Ministero dell’Ambiente e della Sicurezza Energetica

Commissione Tecnica di Verifica dell’Impatto Ambientale – VIA e VAS

Parere n. 732 del 21 aprile 2023

Progetto:	<p><i>VERIFICA DI ASSOGGETTABILITA’ A VIA</i></p> <p>Intervento di modifica dello scarico di fondo della diga di Pavana</p> <p>ID_VIP: 8487</p>
Proponente:	<p>ENEL S.p.A. - Green Power</p>

Figura 13 – Cantierizzazione revisionata

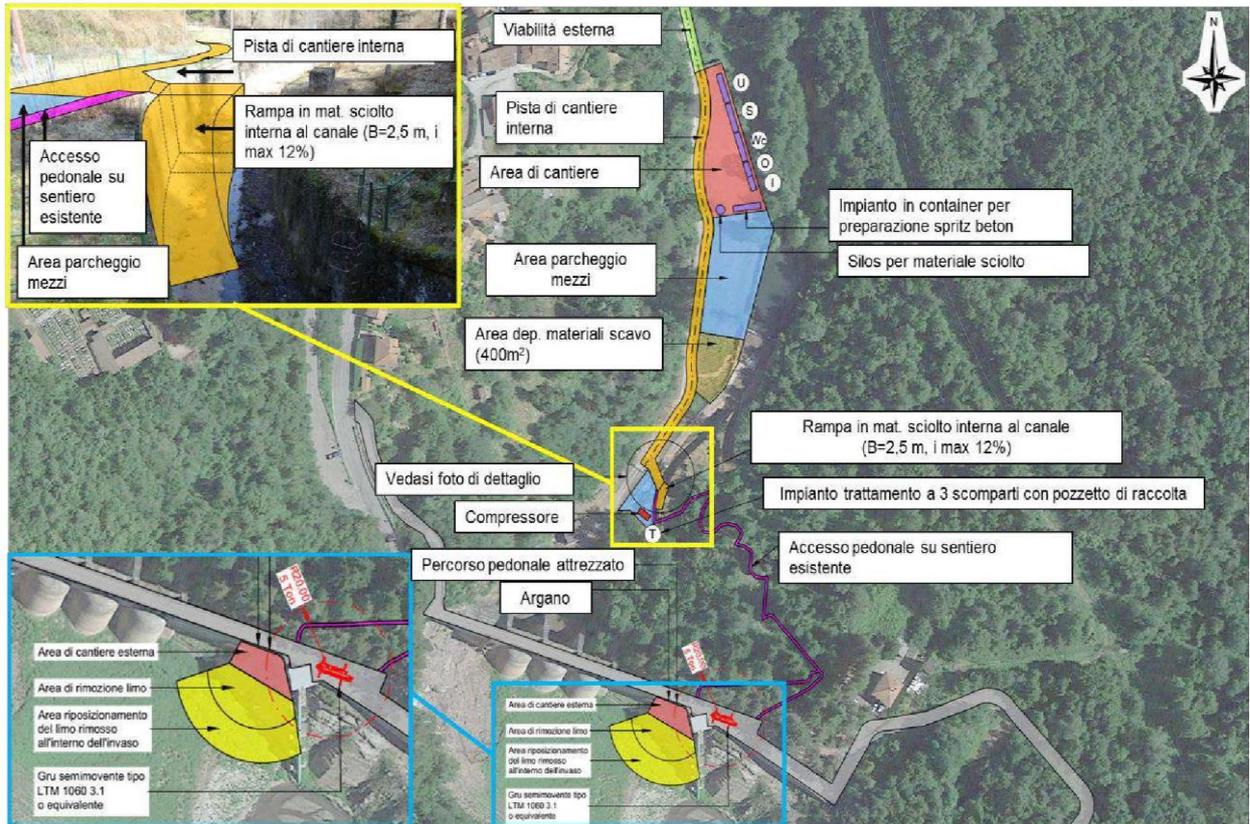
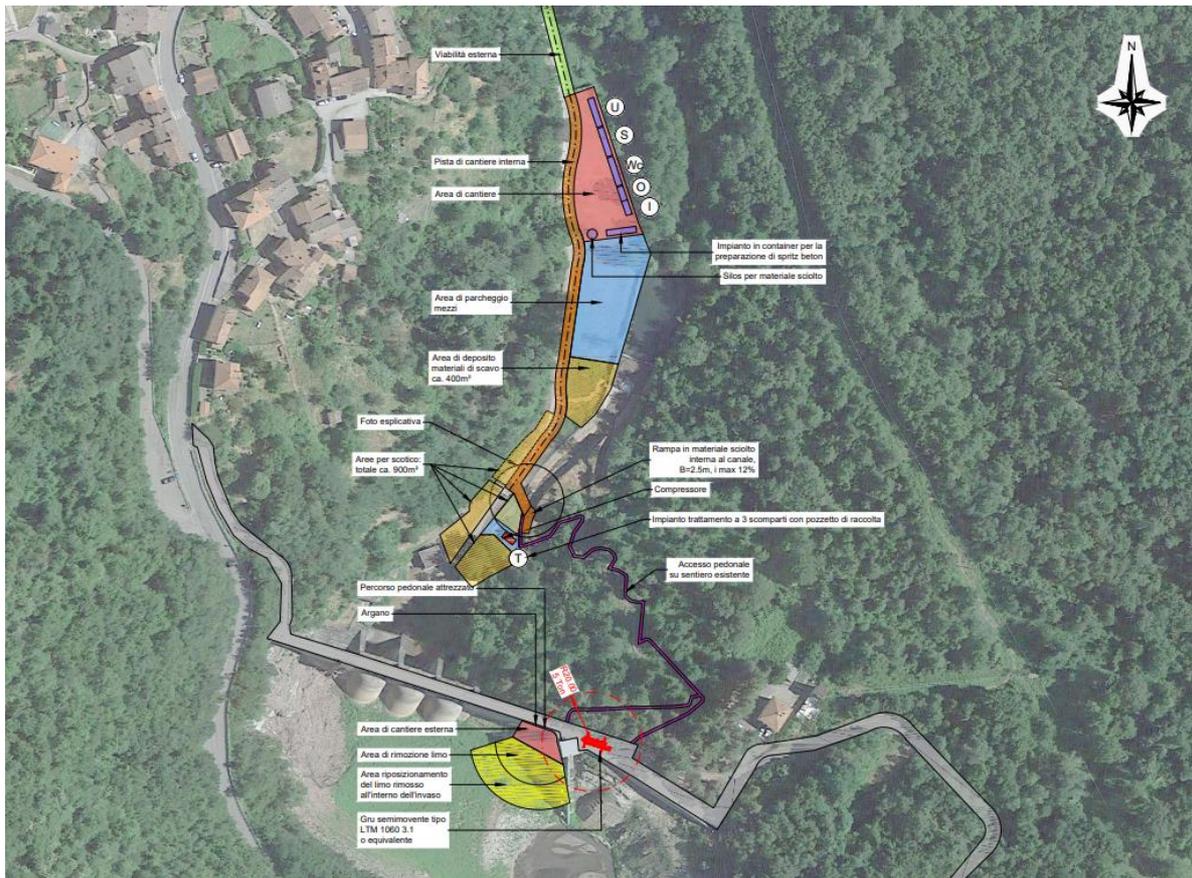
- cantieri ai fini della protezione ambientale” di ARPAT, prevedano che il terreno vegetale di scotico venga stoccato in cumuli non superiori ai 2 m di altezza per conservare le caratteristiche fisiche, chimiche e biologiche in modo da poterlo poi riutilizzare nelle opere di recupero ambientale dopo lo smantellamento del cantiere, il proponente ha ricalcolato il volume di scotico in 1620 m³. Ha quindi aggiornato la planimetria di cantierizzazione indicando l'ubicazione delle dune di scotico alte 2 metri come indicato nelle linee guida, con aggiornamento dello studio al paragrafo 3.6.6.1 e del Piano Cantierizzazione: planimetria 2020.0352.002-GC-GEN-DW-23.

- E' prevista inoltre la realizzazione di un impianto di trattamento a tre scomparti formato da dissabbiatore, disoleatore e pozzetto, per la raccolta e separazione acqua/sedimenti/olio di eventuali acque di risulta/sversamenti derivanti dalle attività di scavo e rivestimento della nuova galleria: acque e/o sedimenti raccolti nel pozzetto saranno gestite come rifiuto liquido fuori sito.

Figura 13 Versione revisionata

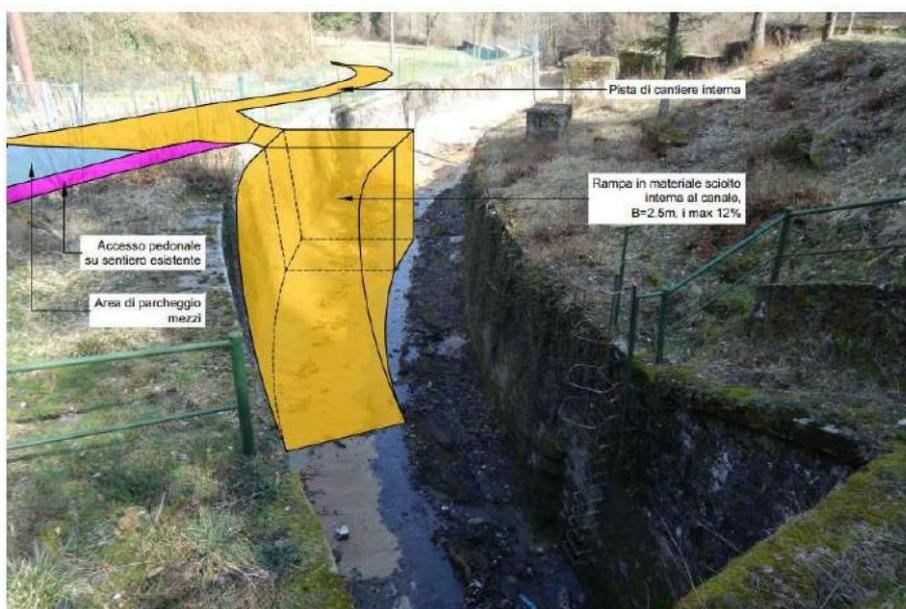
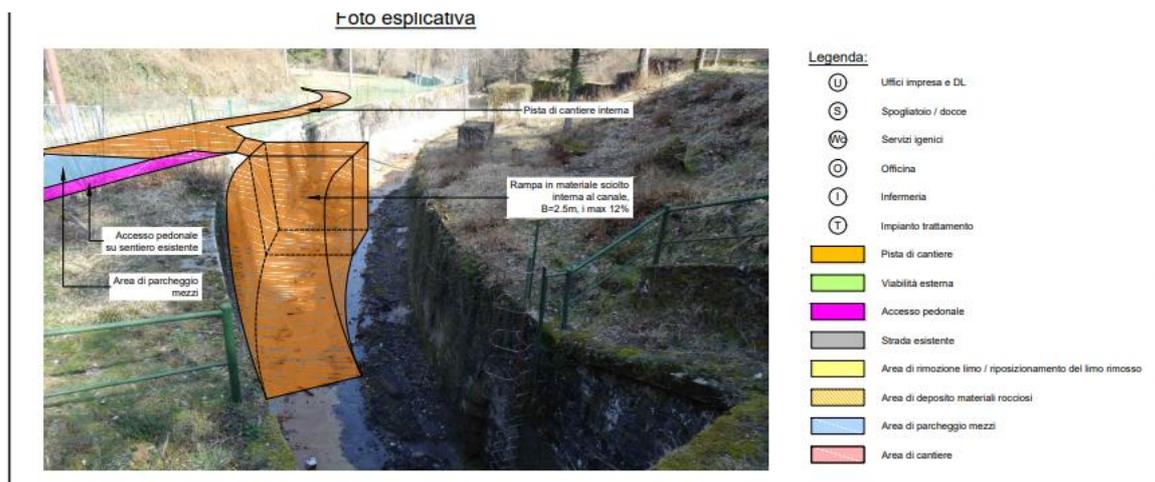
- Per l'accesso dei mezzi all'area di cantiere, a valle della diga è previsto l'utilizzo della viabilità esistente mentre per l'allontanamento del materiale di scavo e per il rivestimento della galleria di scarico con spritz beton si prevede l'utilizzo della galleria dello scarico di fondo esistente attraverso la realizzazione di una rampa in materiale sciolto all'interno del canale di scarico, attualmente in secca in quanto le acque defluiscono lungo lo scarico di alleggerimento.
